INFORME TECNICO DE VERIFICACION CONTRACTUAL				ITV N° 92/2018
FECHA	13/08/2018.			
REFERENCIA	LCO N° 10/2017 *"Construcción de empedrado, alcantarillado, caminero e instalación de transformador trifásico en el futuro local de la INTN en el km 15 Moday del Distrito de Minga Guazú".*		**ID**	335957/17
EXPTE.	3.885/18[1].		**FECHA**	13/06/2018.
CONTRATANTE	Gobernación de Alto Paraná.			
CONTRATISTA	Prismapar S.A.			
RUC	80075157-4			
FISCALIZACION	Ing. Ronny Javier González.			
CONTRATO N° 62/2017	**FECHA**	06/11/2017	**PLAZO DE VIGENCIA**	Hasta el cumplimiento total de las obligaciones.
MONTO del Contrato	Gs 204.059.672.-		**C.C. N°:**	CO-22010-17-147099
ACTA DE INICIO	**FECHA**	06/11/2017	**PLAZO DE EJECUCION**	60 días.
RECEPCION PROVISORIA	**FECHA**	08/01/2018.	**RECEPCION FINAL**	01/02/2018.
ADENDAS	----------		**FECHAS**	----------

En fecha 14/06/2018 se ha realizado la verificación *in situ* referente a la LCO N° 10/2017 *"Construcción de empedrado, alcantarillado, caminero e instalación de transformador trifásico en el futuro local de la INTN en el km 15 Moday del Distrito de Minga Guazú"*

2.1.1 Cartel de Obras

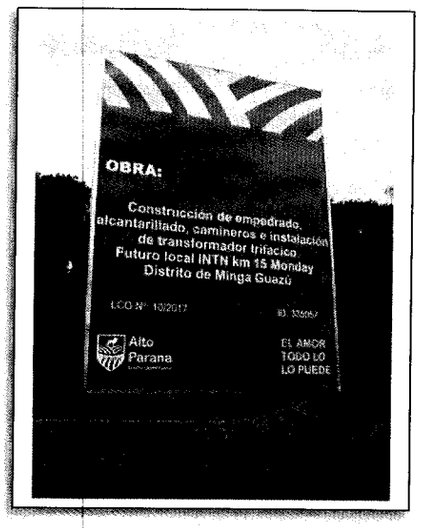
Se ha observado que la obra cuenta con un cartel de obras 1,90 x 1,39 m en el cual se lee el objeto del llamado, pero sin figurar el nombre de la contratista de esta obra.

2.1.2 Construcción de empedrado

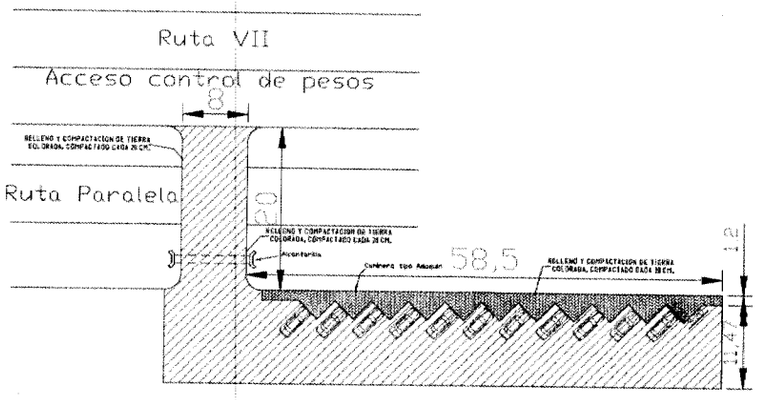
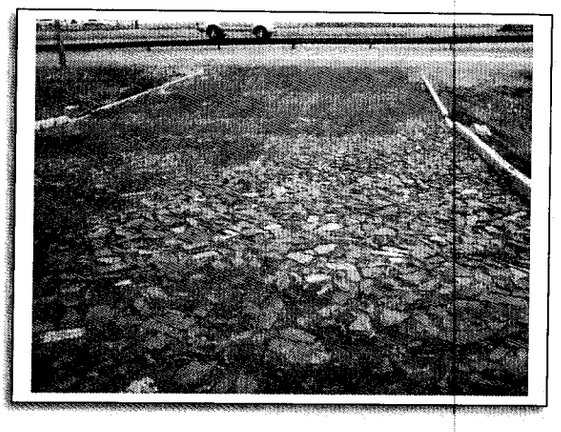
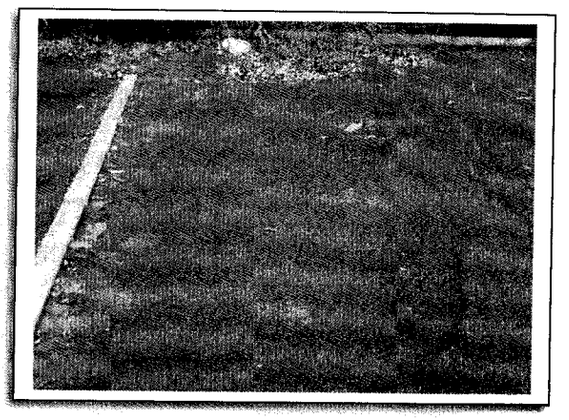
En el sector estacionamiento, incluido el caminero, las dimensiones medidas son 12,86 m de ancho y con un largo de 62,60 m.

En el libro de obras de fecha 06/11/2017 se lee que se ha esparcido tierra colorada sobre el empedrado para el relleno de los intersticios entre piedras.

2.1.3 Construcción de enripiado

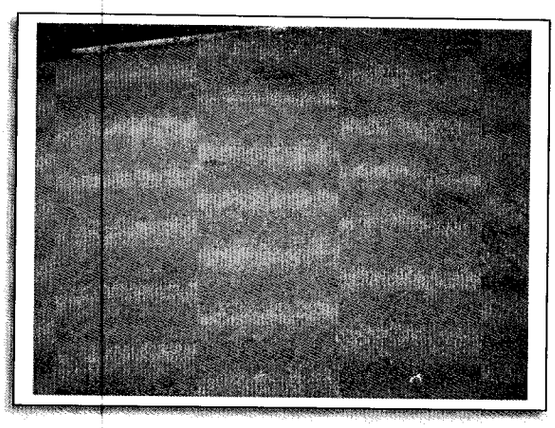
Durante la verificación in situ se ha observado que se ha colocado piedra triturada sobre el empedrado.

En el libro de obras —foja 60 del Exp. N° 3.885/18— se lee que fue efectuada la compactación con rodillo mecánico liso (2 pasadas), según como fuera establecido en la EE.TT.

2.1.5 Colocación de tubos de hormigón

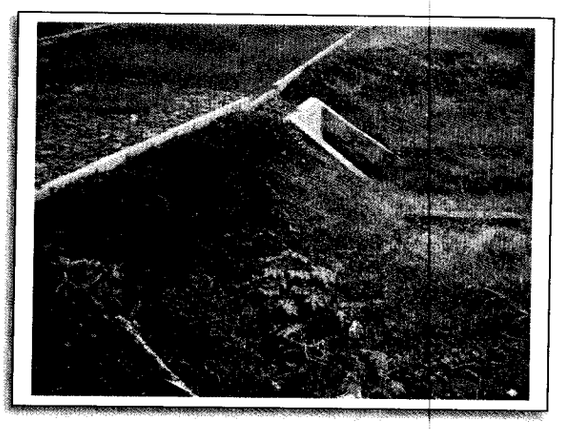
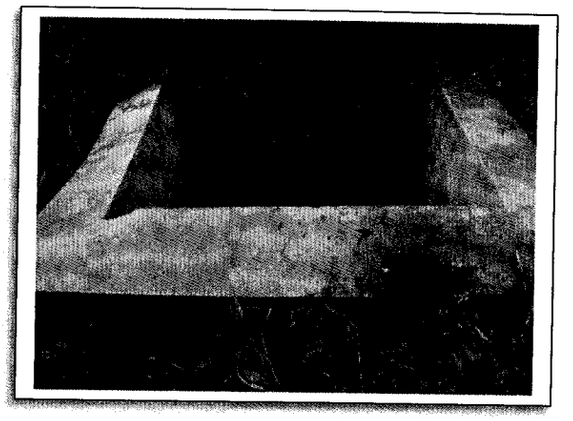
La alcantarilla fue efectuada con tubos de H°A° de 1 m de diámetro y las cabeceras fueron efectuadas de mampostería de ladrillos revocados, sin embargo las mismas debieron ser también de H°A°.

3. Las alas del alcantarillado, debieron ser de H°A°, sin embargo durante la verificación in situ se observó que las mismas eran de ladrillos los cuales se encontraban revocados.

Si bien la Contratante remite nota por la cual solicita las correcciones en obra a la Contratista, no se puede determinar si afectivamente fueron subsanadas las observaciones referentes a las alas del alcantarillado, ya que no se adjunta ningún tipo

Por lo expuesto, se mantiene la conclusión N° 3 del ITV 92/2018.

2.1.6 Construcción de caminero

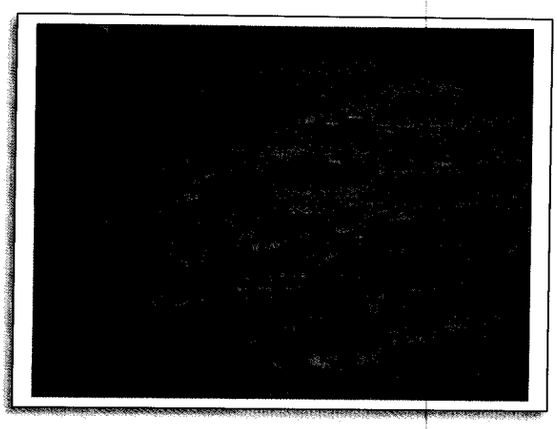
Durante la verificación in situ se visualizó caminero peatonal realizado con piezas de adoquín de medidas de 0,18 x 0,11 x 0,07 m. El caminero consta de un largo de 53, 70 m por un ancho de 1,20 m.

En el libro de obras se lee *"Nivelación colocación de piedra 6ta. con compactación, colocación de Paver raqueta con compactación"*. No se hace mención acerca de la preparación de la base de arena, que según las EE.TT. debe comprender entre 3 y 5 cm, tampoco se menciona el relleno final de las juntas con arena.

5. No se deja registro en el libro de obras acerca de la preparación de la base de arena para la colocación de adoquines en el caminero, que según las EE.TT. debe comprender entre 3 y 5 cm, tampoco se menciona el relleno final de las juntas con arena.

La Contratista menciona que los trabajos fueron realizados acorde al PBC, sin embargo al no encontrarse asentado en el libro de obras no se puede determinar si efectivamente la base para adoquines fue preparada conforme lo establecen las EE.TT.

Por lo expuesto, se levanta parcialmente la conclusión N° 5 del ITV 92/2018.

2.1.7 Construcción de cordón

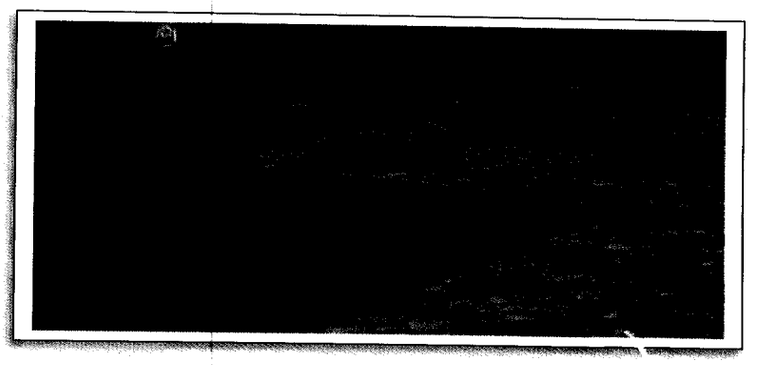
Los cordones colocados para el caminero son de H°A° con largo de 0,80 m y 0,08 m ancho. La EE.TT. establece que el ancho sea de 0,06 a 0,10 m.

No fueron remitidos los ensayos de rotura del hormigón utilizado en la fabricación de los cordones y/o ensayos de roturas de los cordones a fin de comprobar si los mismos cumplen con lo establecido con la resistencia característica mínima de 180 K´g/cm^2.

2.1.8 Instalación de transformador trifásico

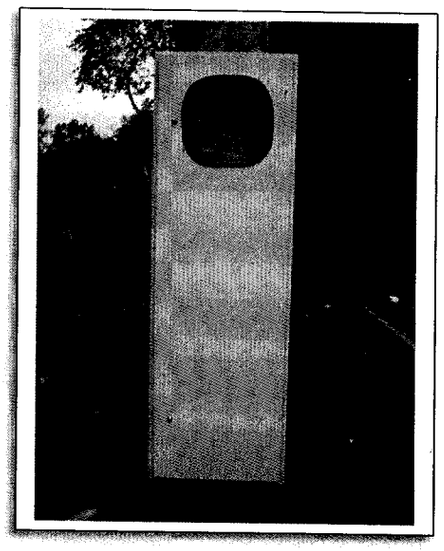
No se ha alcanzado a ver la placa del transformador instalado, sin embargo en el libro de obras, de fecha 21/12/2017 fue asentado que se ha instalado un transformador trifásico de 63 kVA. Dicho transformador se encontraba en servicio al momento de la verificación in situ. El transformador fue instalado por una columna de H°A° y cuenta con protecciones contra sobre tensiones y también posee seccionadores tipo fusible.
